改善箇所説明図

基準不適合発生箇所

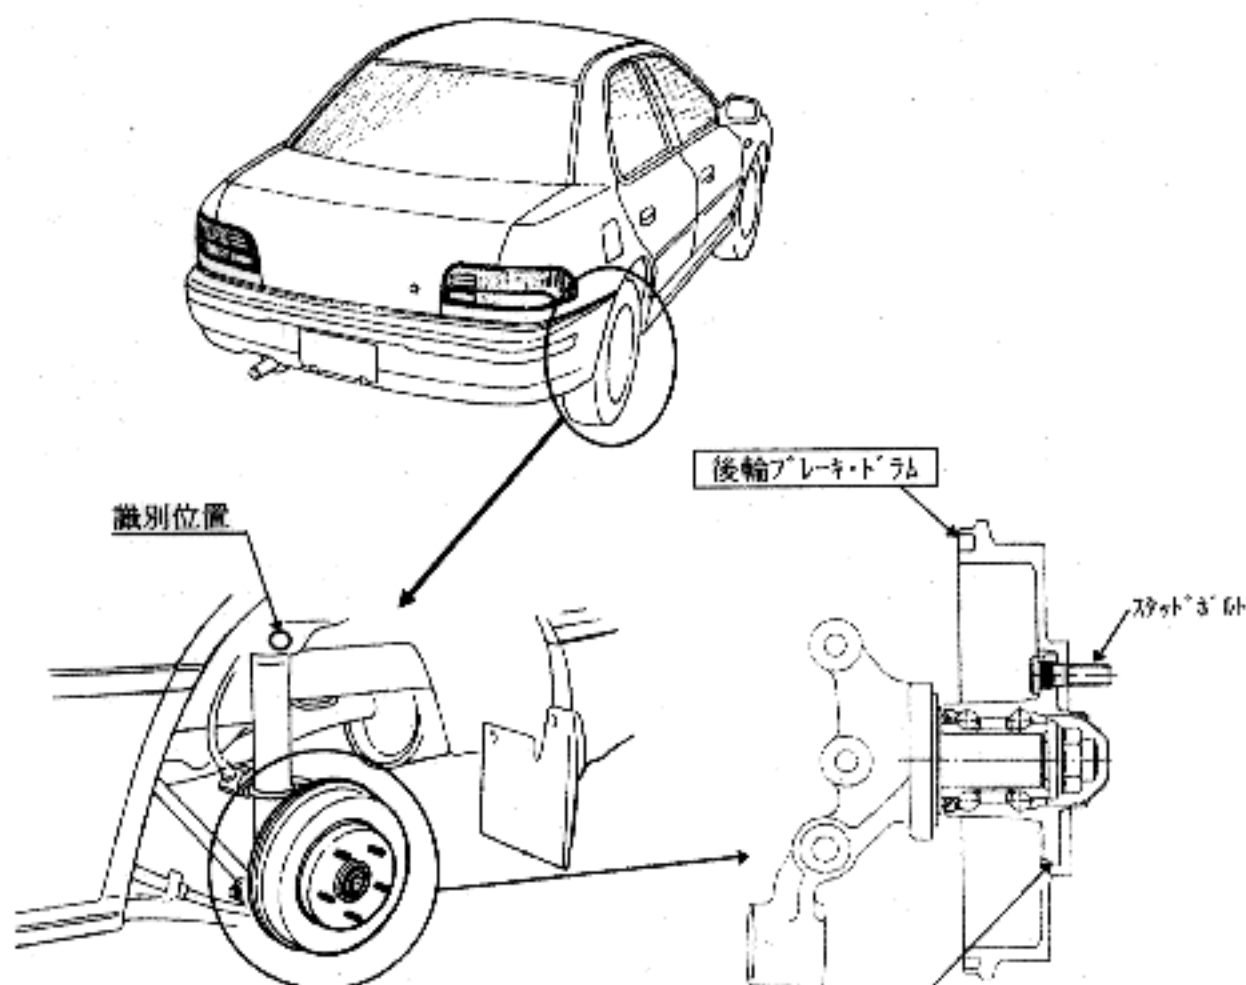
後輪ブレーキ・ドラムの加工が不適切なため、スタッドボルト取付面が適切に組み付けられていないものがあり、そのままの状態で使用を続けると、ホイール・ナットが弛むおそれがある。

全車両、当該後輪ブレーキ・ドラムを良品と交換する。

緩衝装置上部に白色ペイントを塗布する。
